ZMĚNOVÝ LIST pro změny dle § 222 odst. 5 ZZVZ		
	Název stavby:	Rekonstrukce západního vstupního prostranství do areálu Kamencového jezera z ulice Přemyslova a městské pláže, ev.č. d202200327	
	Číslo Změnového listu:	ZL 25	
	Číslo SO/PS:	SO 02	
Název stavebního objektu/provozního souboru:	KOMUNIKACE A AREÁLOVÉ PLOCHY		
Objednatel:	STATUTÁRNÍ MĚSTO CHOMUTOV	Zhotovitel:	Společnost Kamencové jezero – Přemyslova
Předmět změny:	Změna podkladního roštu palub		
Iniciátor změny:	Zhotovitel/ Objednatel		
Popis změny: (popis předmětu změny, specifikace, zda jde o změny položek, kvality, rozměrů, termínů či dodatečné/neprovedené práce a zdůvodnění pro zařazení do patřičného odstavce § 222 nebo § 100)	Zdůvodnění změny: V ZDS byl navržen podkladní rošt z dubových hranolů s roztečí 1500x750 mm. Dle předpisu výrobce dřevěné paluby je požadavek maximální rozteče podkladního roštu 600x450 mm, z důvodu zajištění dostatečné únosnosti a budoucímu možnému kroucení dřevěných prken. Zhuštění podkladního roštu má také vliv na spojovací materiál pro položení dřevěných palub a na množství podkladních betonových dlaždic 300x300mm. Změna má vliv na odpočet položky č. 762526130 včetně množství v ZL12, protože c

PALUBA

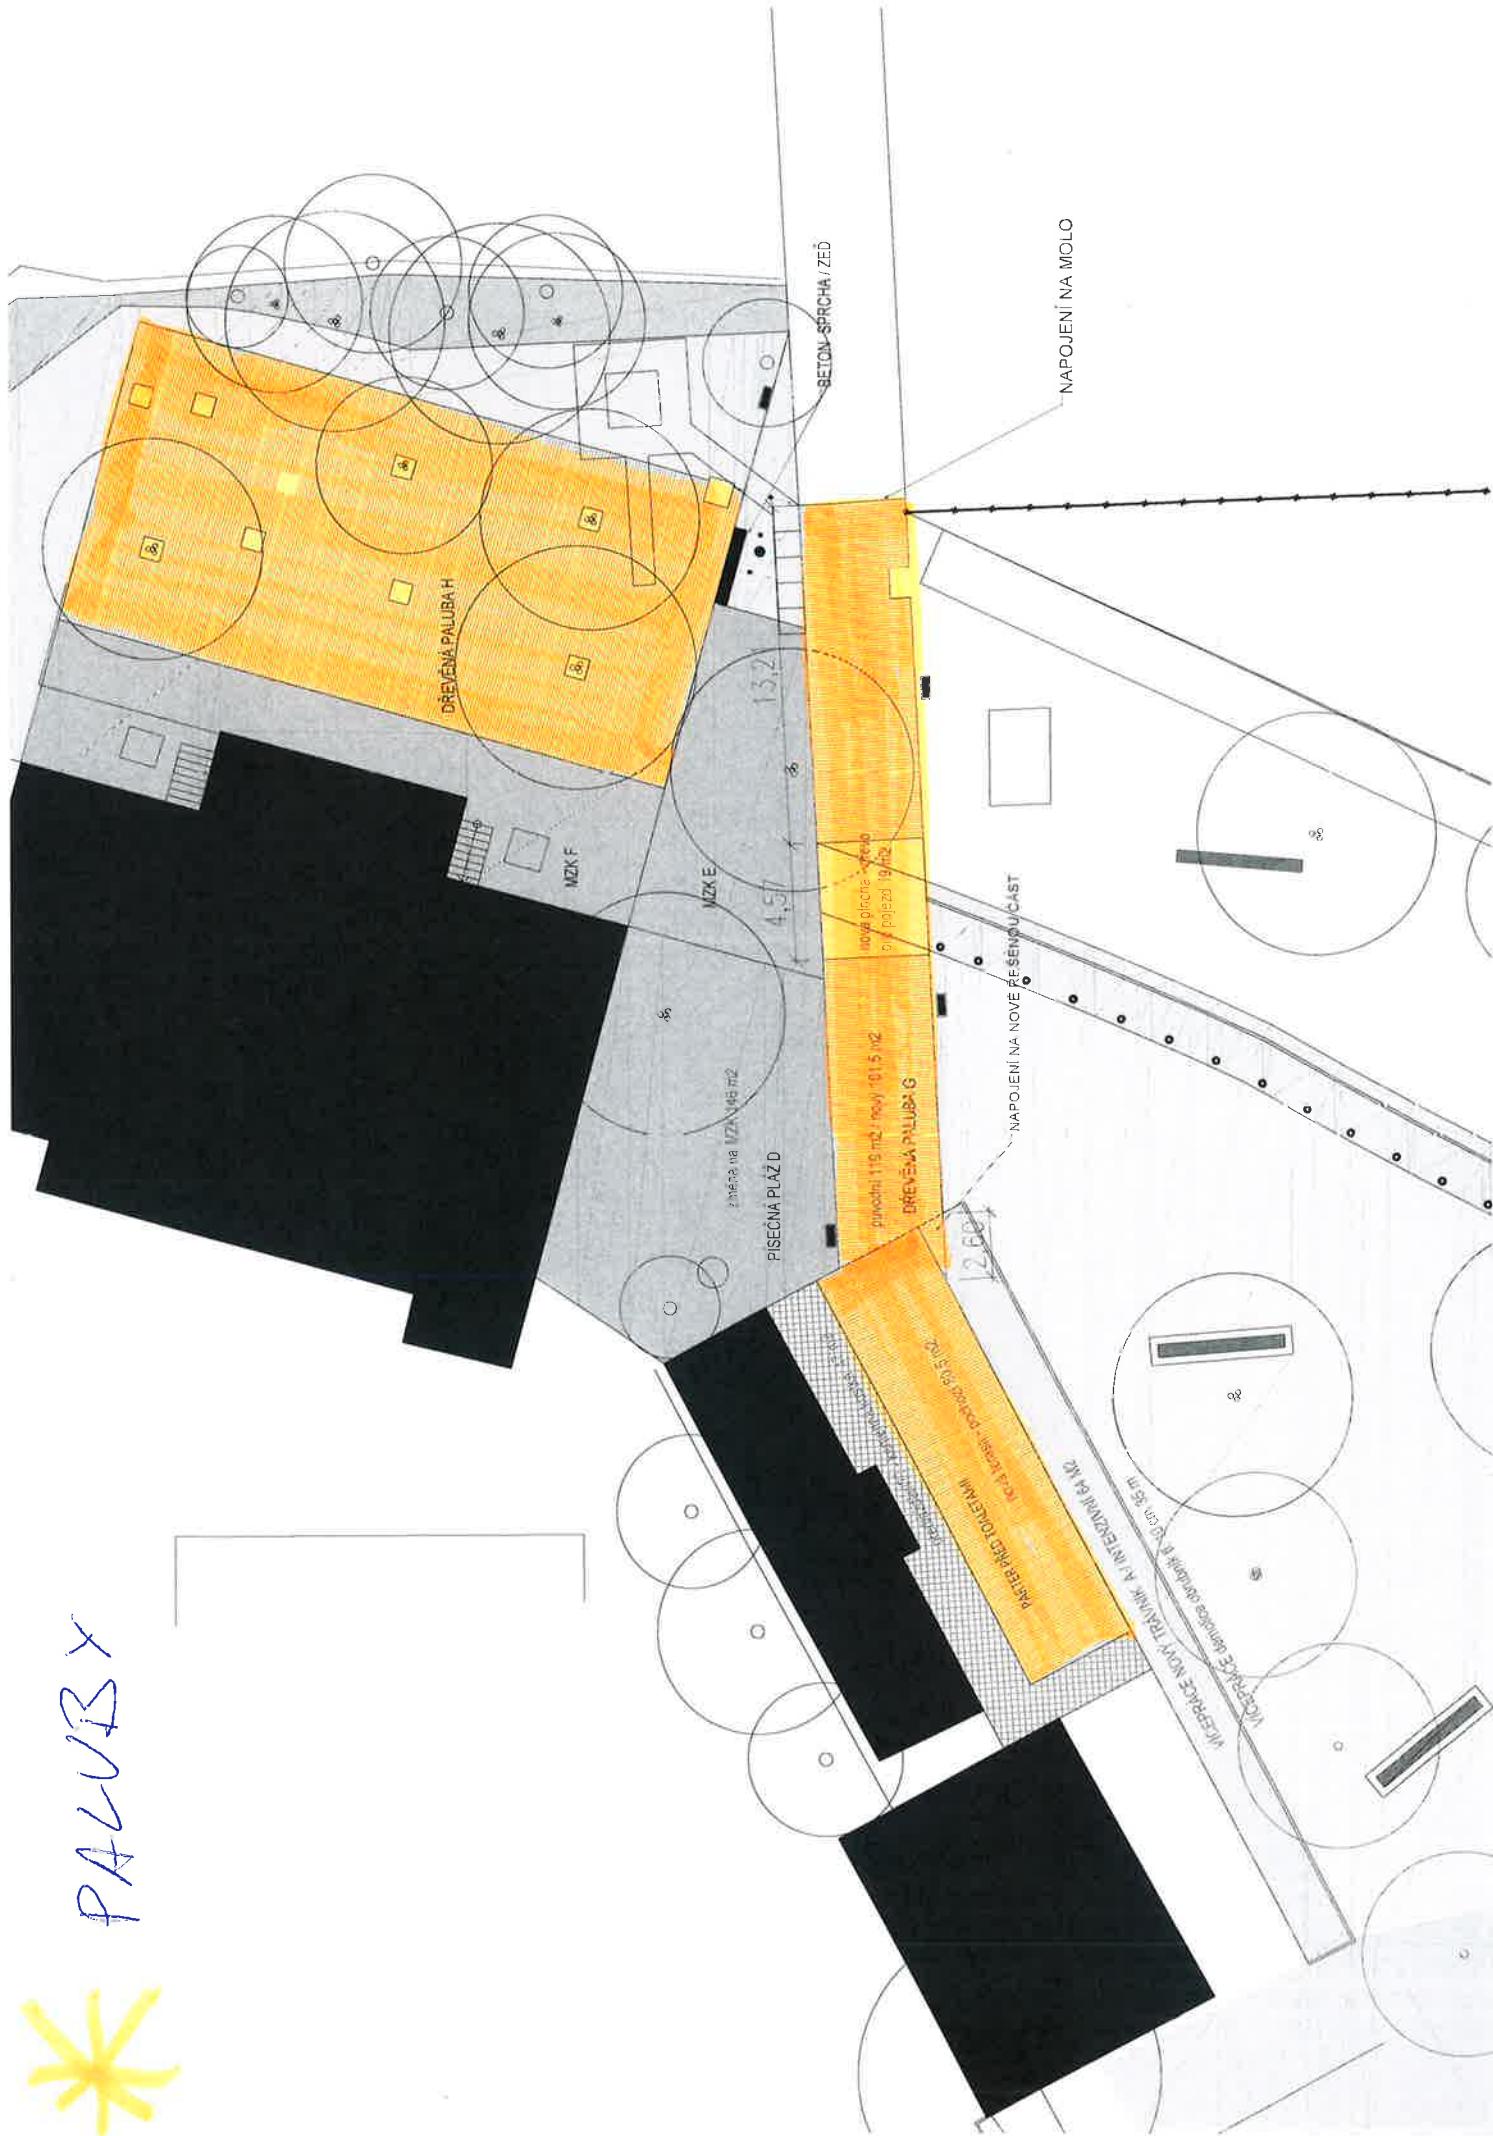
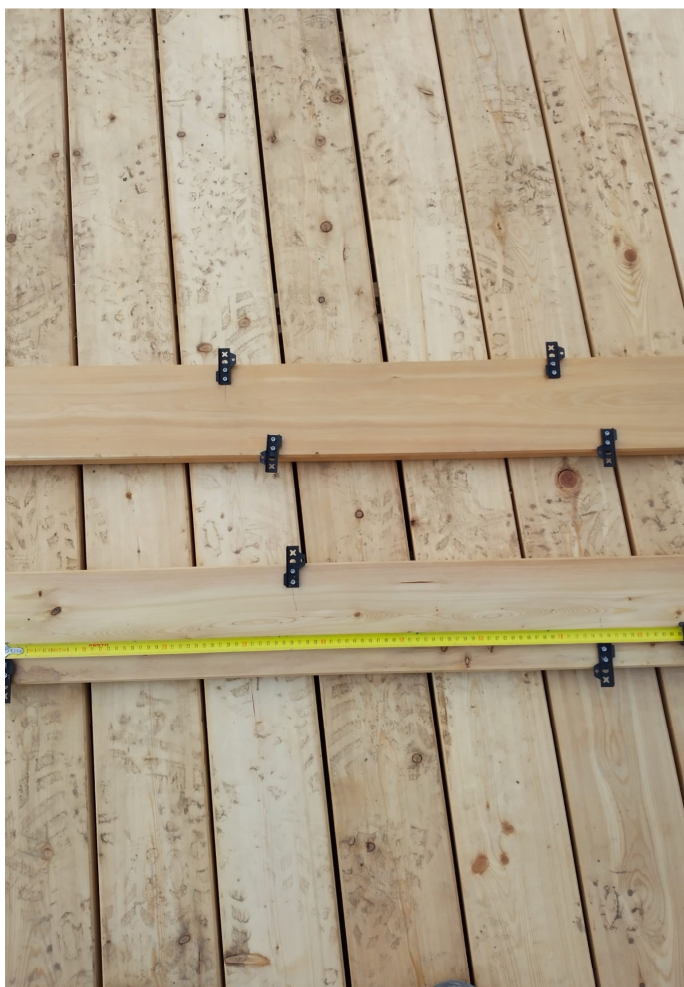
V ZDS byl navržen podkladní rošt z dubových hranolů s roztečí 1500x750 mm. Dle předpisu výrobce dřevěné paluby je požadavek maximální rozteče podkladního roštu 600x450 mm, z důvodu zajištění dostatečné únosnosti a budoucímu možnému kroucení dřevěných prken. Zhuštění podkladního roštu má také vliv na spojovací materiál pro položení dřevěných palub.

Projektované rozložení podkladního roštu nebylo odpovídající požadované zátěži v kontextu navržené tloušťky prken.
